熱海港湾エリア賑わい創出整備懇話会

第 2 回

議題：渚第 4 工区護岸形状について

令和 6 年 1 1 月 2 1 日

【第1回懇話会資料】 評価

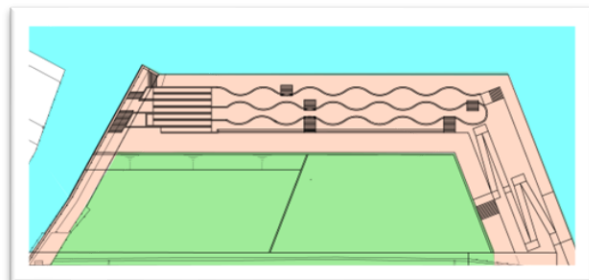
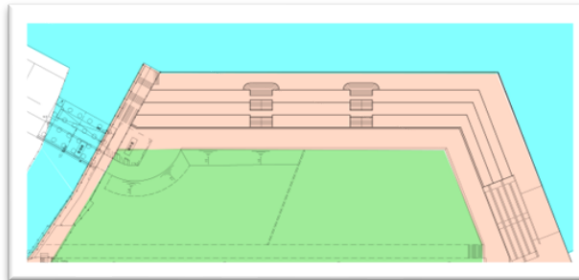
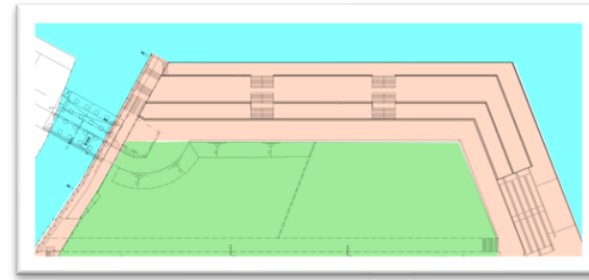
第1回懇話会の主な意見

- 第1工区～第3工区と連続性・統一性に配慮した形状が良い。
- 海から見たデザインが重要、コストが課題にならないければ波型形状が望ましい。
- 花火での利用や平常時の利用を考えると直線形状にして広い空間を確保したほう良い。
- バリアフリーや避難などの観点が重要である。
- 津波対策の早期効果発現のため、早急の整備が必要。

【花火大会時の観覧スペース比較】

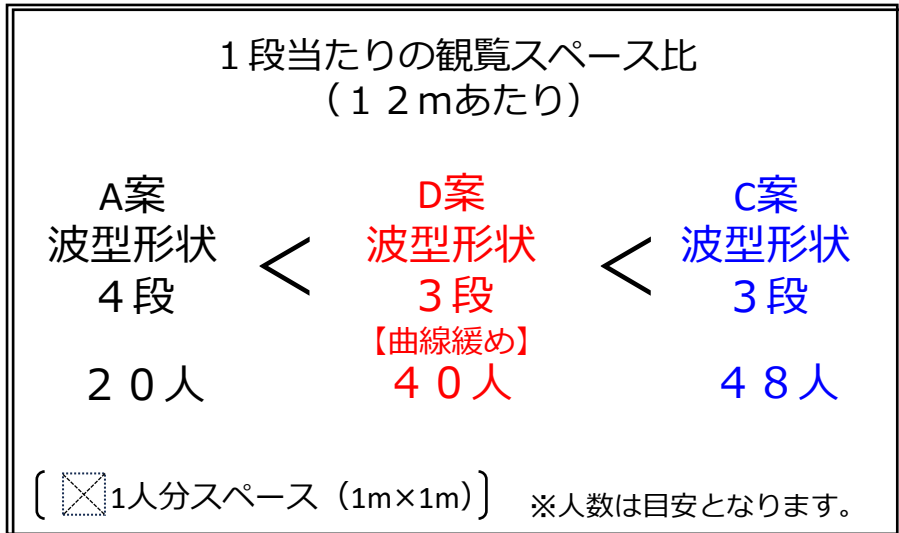
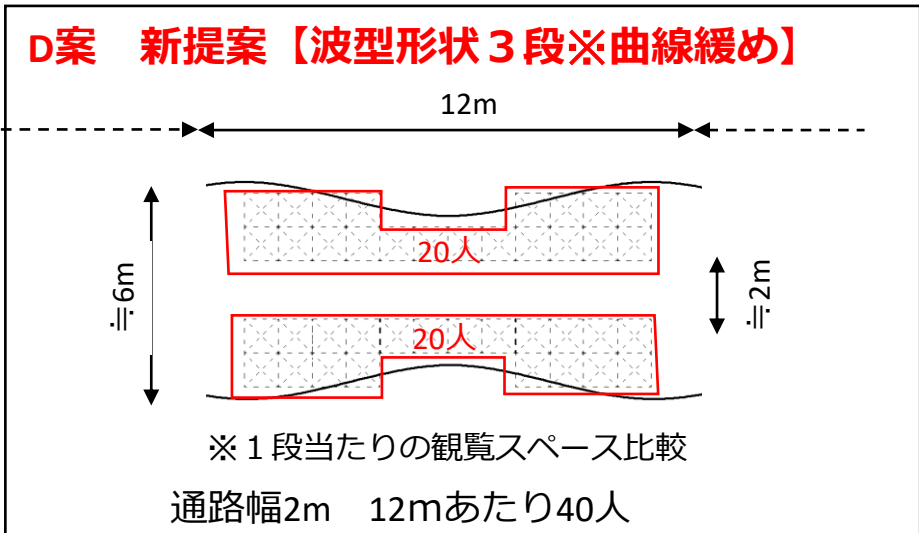
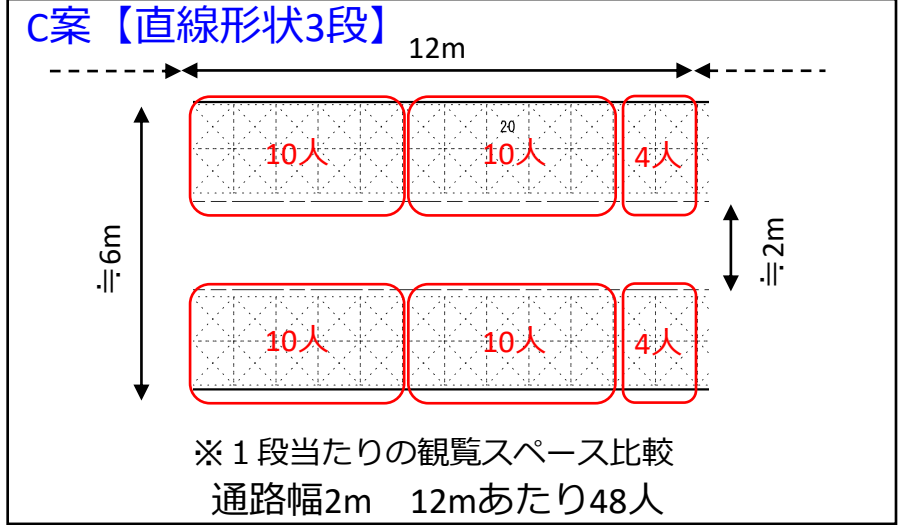
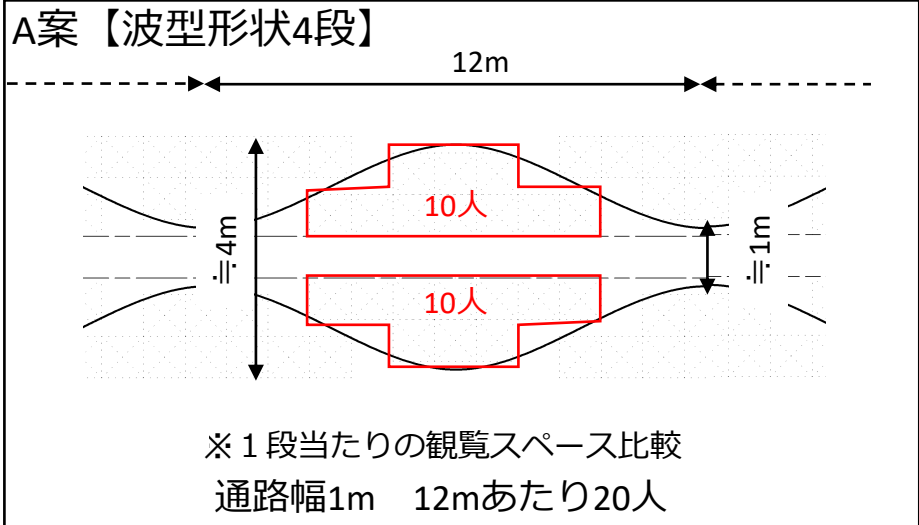
- 花火大会時の観覧スペースについて、「波型形状4段」、「直線形状3段」、「波型形状3段（曲線緩め）」を比較すると、「直線3段」や「波型3段【曲線緩め】」とすることで、安全な通路幅を確保しても大幅に観覧スペースを確保することが可能となる。

緊急対応（避難時の円滑さ）

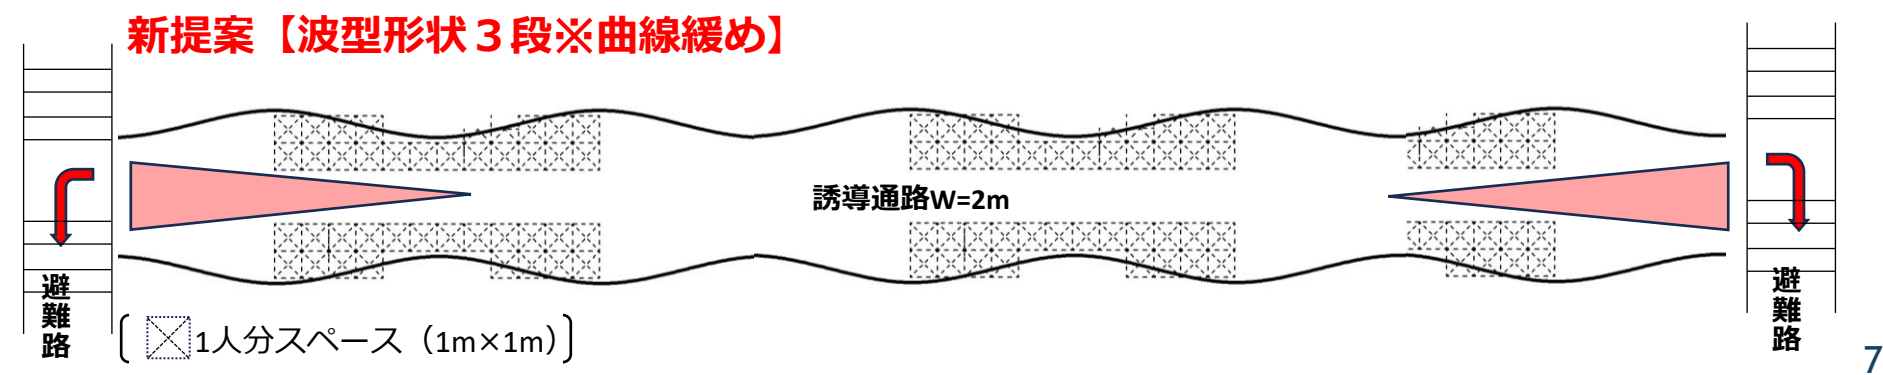
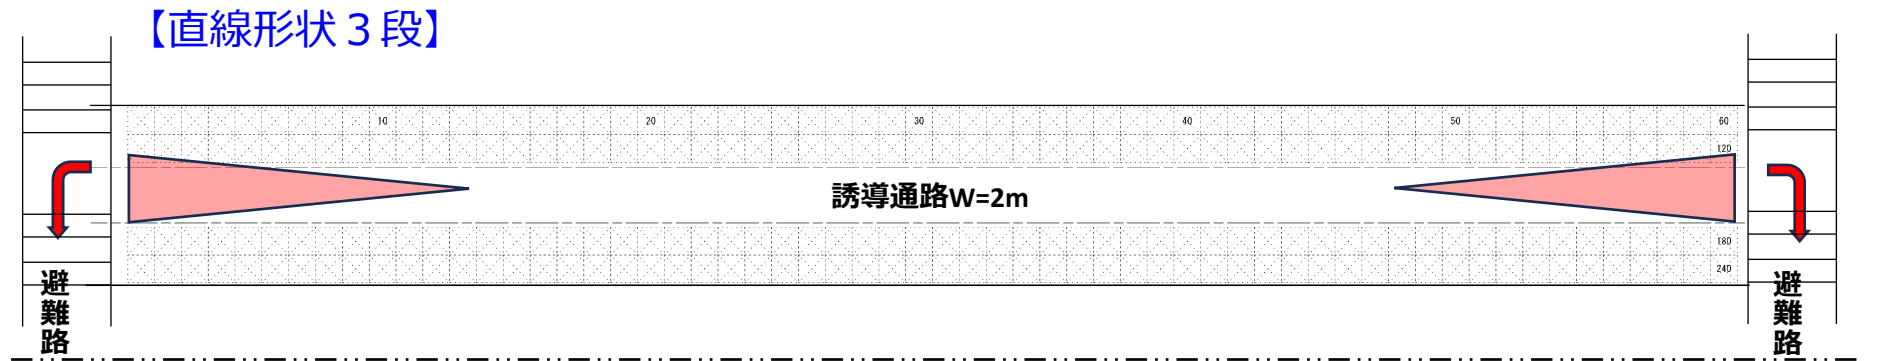
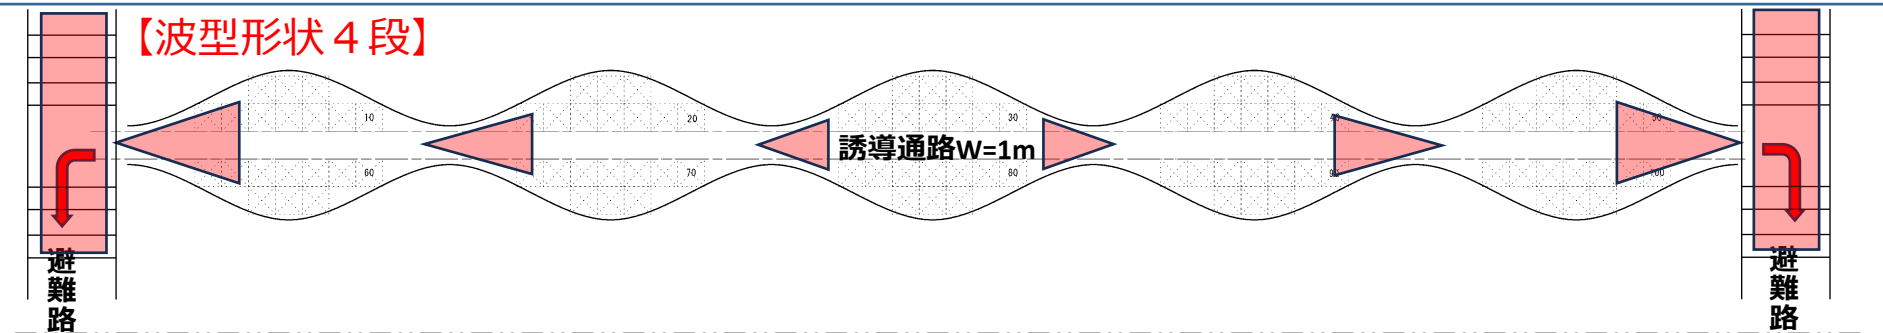
- 波形状 4 段の場合、緊急避難時において凸部の幅員が狭くボトルネック状態となる。また、誘導通路確保に制約があり、最大でも 1 m 程度の幅となる。階段部においても観覧客が集中し緊急時の避難が困難となる。
- 直線形状 3 段や波形状 3 段（曲線緩め）の場合、全区間を通して十分な誘導通路幅を確保でき、花火大会時もテラス部に観覧スペースが確保されるため、階段を避難路スペースとして確保可能となる。

第1回懇話会の意見を踏まえた再評価

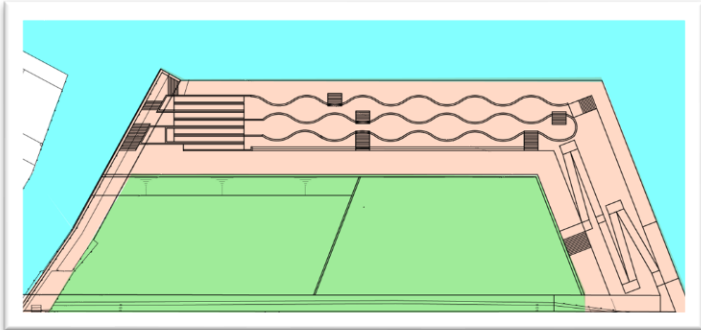
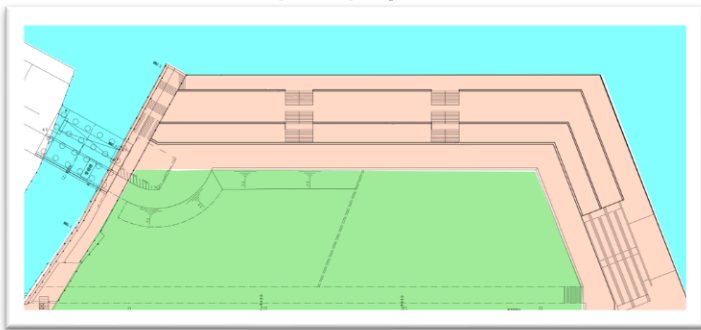
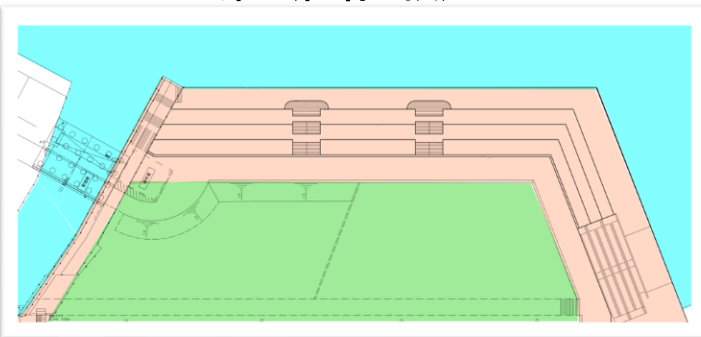
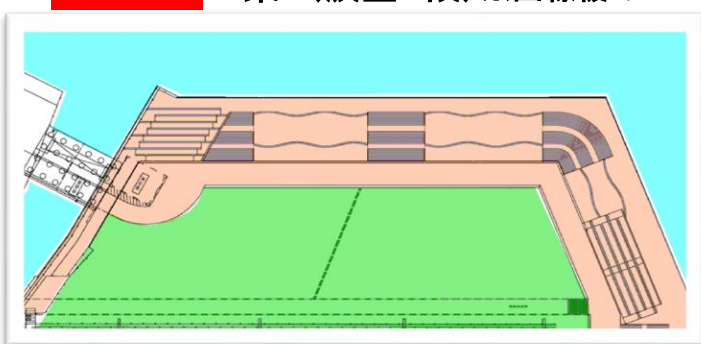
評価の視点	A 案 波型4段	B 案 直線4段	C 案 直線3段	D 案 波型3段 ※曲線緩め
① 景観性(沖側船上、海岸線散策等利用者視点) 第1～3工区の護岸形状と統一性、連続性	4 ◎	1 △	1 △	3 ○
② テラス部の利用性:イベントスペースの確保	1 △	3 ○	4 ◎	4 ◎
③ 緊急対応:避難時の円滑さ	1 △	3 ○	4 ◎	4 ◎
総合評価（優:4◎→3○→2▲→1△）	6 △	7 ▲	9 ○	11 ◎
